## **Tillæg til udledningstilladelse for vejbasiner langs E45 - Hørning til Aarhus Nord**

23. juni 2023

Sagsnr.: 06.11.00-P19-27-22

Figur 1. Kloaktegning med udformning og placering af bassin, vandløb og udløbspunkt.

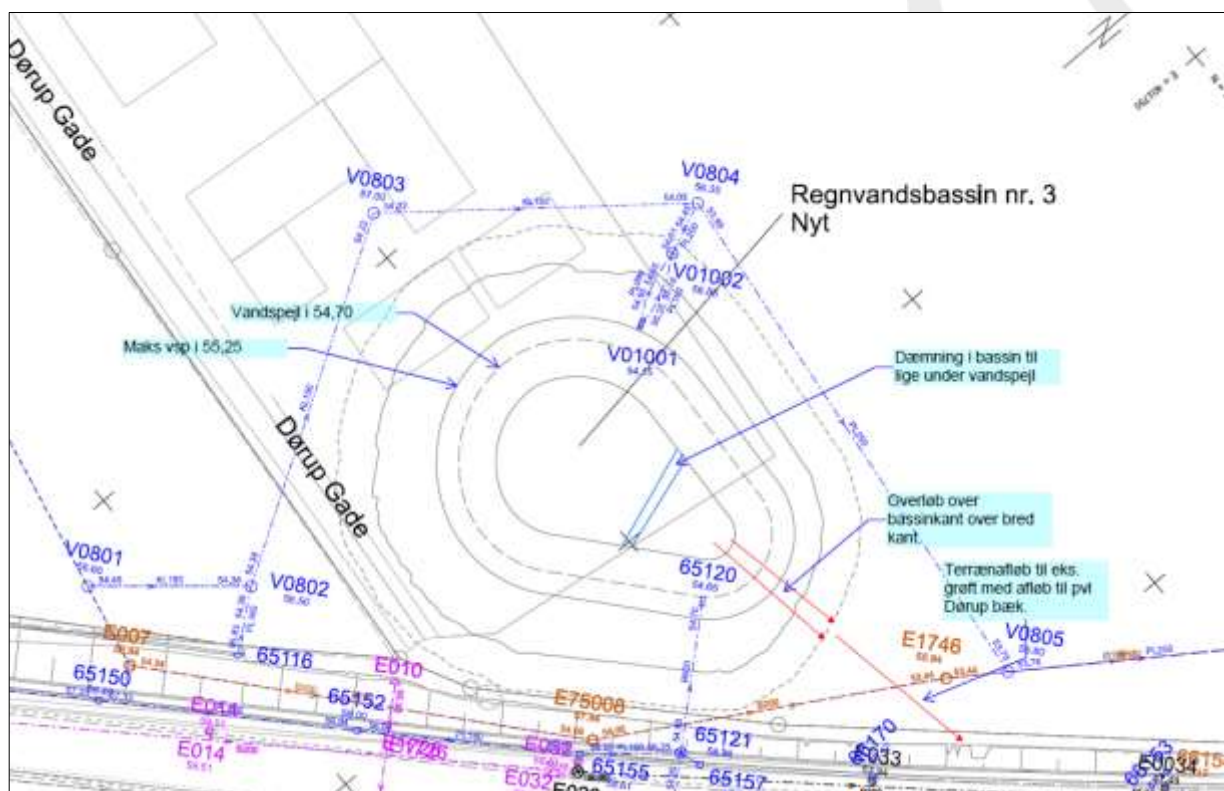
Der er meddelt udledningstilladelse til regnvandsbassin nr. 3 d. 2. september 2022. Regnvandsbassinets endelige placering er blevet ændret af ekspropriationskommissionen ved besigtigelsesforretning i december 2022.

Regnvandsbassinet skal flyttes ca. 100 meter mod syd, i forhold til den oprindelige placering. Det udføres med uændrede dimensioneringsvilkår, men får et nyt udløbspunkt til recipienten, se figur 1 (også vedlagt som bilag).

Der etableres kontrolleret overløb over kronekant i det nordøstlige hjørne, over en mindst tre meter bred nedsenkning i kronekanten. Overløbet ledes til eksisterende grøft med afløb til Dørup Bæk. Overløbskanten fremgår af figur 1 samt bilag 1.

Figur 2. Udsnit af kortbilag fra vandsynsprotokollen. Placering af vandløb og regnvandsbassin.

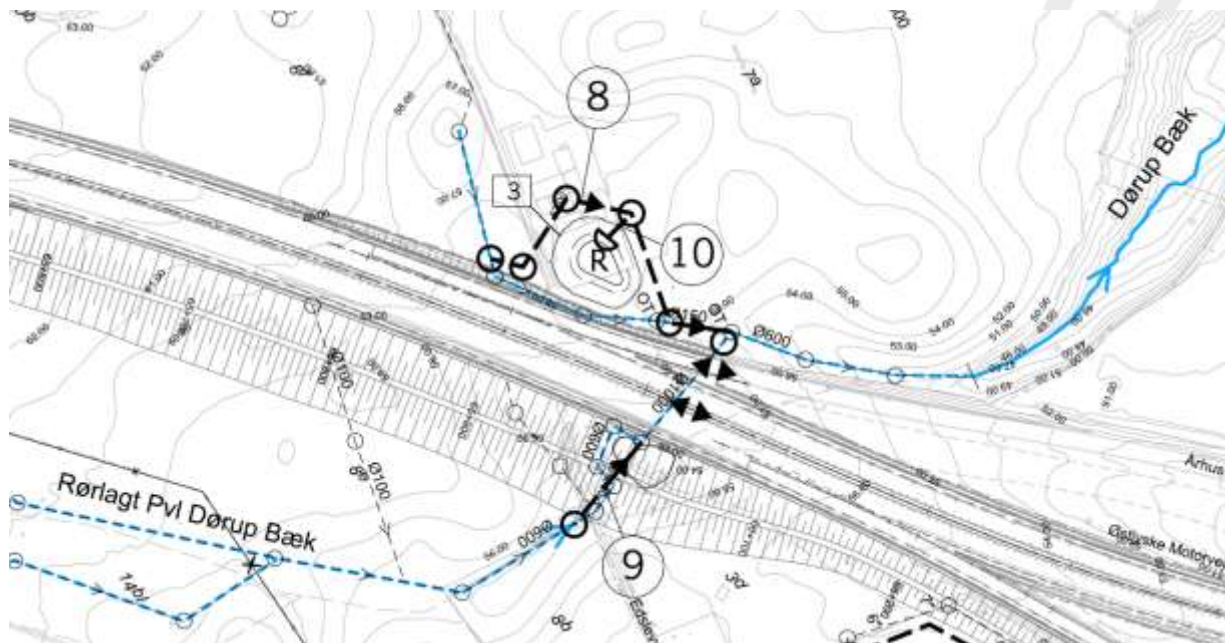
Flytningen af bassinet medfører, at udløbet til recipienten sker via vandløb nr. 8 i stedet for ved vandløb nr. 9's afløb til eksisterende rørlagte vandløb, Dørup Bæk. Dog leder vandløb nr. 8 også til Dørup Bæk.

Vandløb nr. 8 er opdimensioneret til at kunne modtage udledningen fra regnvandsbassinet. Vandløb nr. 8 omlægges, så det ledes uden om regnvandsbassinet, jf. vandsynsprotokol for etape 6090 af 17. marts 2023.

Navngivning af vandløbene (vandløb nr. 8 og nr. 9) refererer ligeledes til vandsynsprotokollen. Vandløbene og bassinet kan ses på figur 2, som er et udsnit fra kortbilag til vandsynsprotokollen.
